## Avis de l'autorité environnementale sur le projet de zone d'aménagement concerté (ZAC) de l'Arc Sportif à Colombes (Hauts-de-Seine)

### Résumé de l'avis

Le présent avis de l'autorité environnementale porte sur l'étude d'impact de la Zone d'Aménagement Concerté (ZAC) de l'Arc Sportif à Colombes (étude réalisée par Antea Group, version de décembre 2016), présentée dans le cadre de la procédure de déclaration d'utilité publique. Ce projet a fait l'objet d'un premier avis de l'autorité environnementale en date du 1<sup>er</sup> avril 2016<sup>1</sup> rendu dans le cadre de la procédure de création de zone d'aménagement concerté.

Illustration 1: Périmètre de la ZAC de l'arc sportif à Colombes (source : étude d'impact)

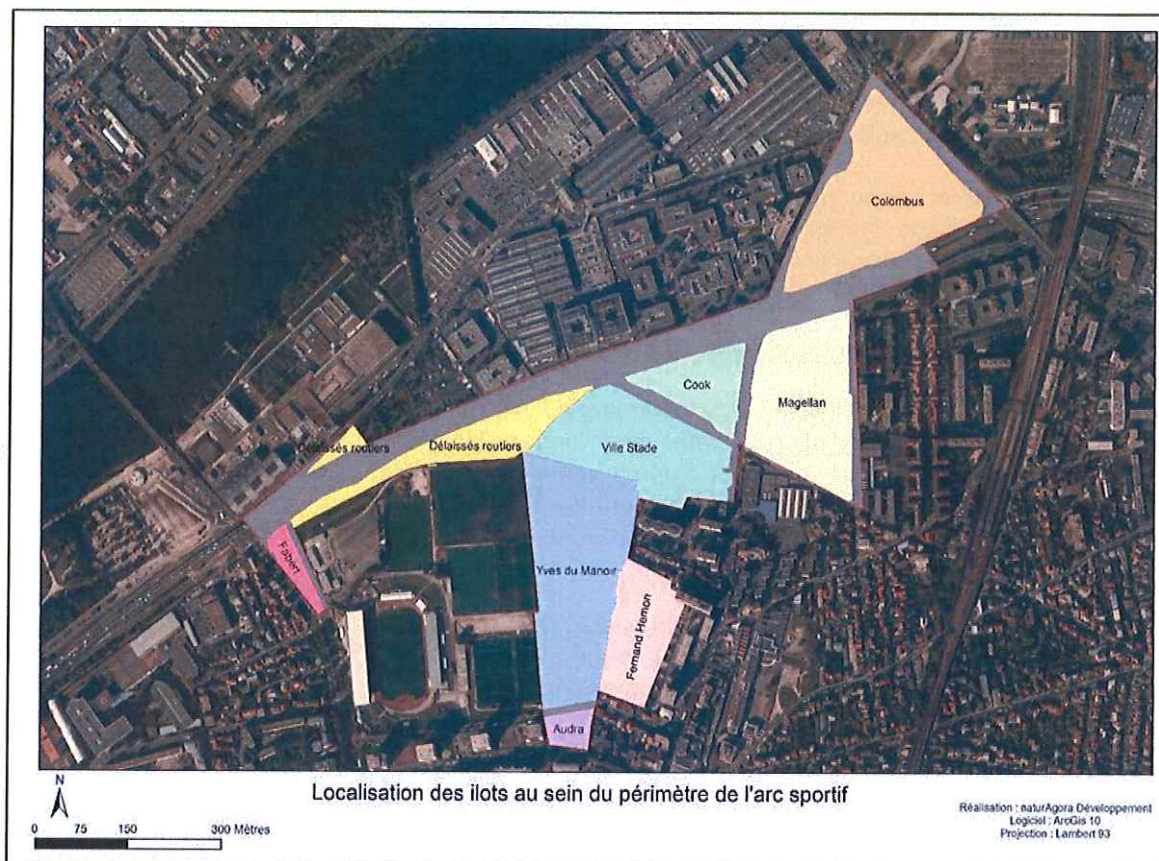
L'autorité environnementale relève que le périmètre de la demande de déclaration d'utilité publique est plus restreint que celui de la ZAC (cf. Annexe « Partie 1 – Dossier d'enquête publique préalable à la DUP, p. 42). En particulier, il ne comprend pas l'îlot Faber. Ce point aurait mérité d'être précisé dans l'étude d'impact.
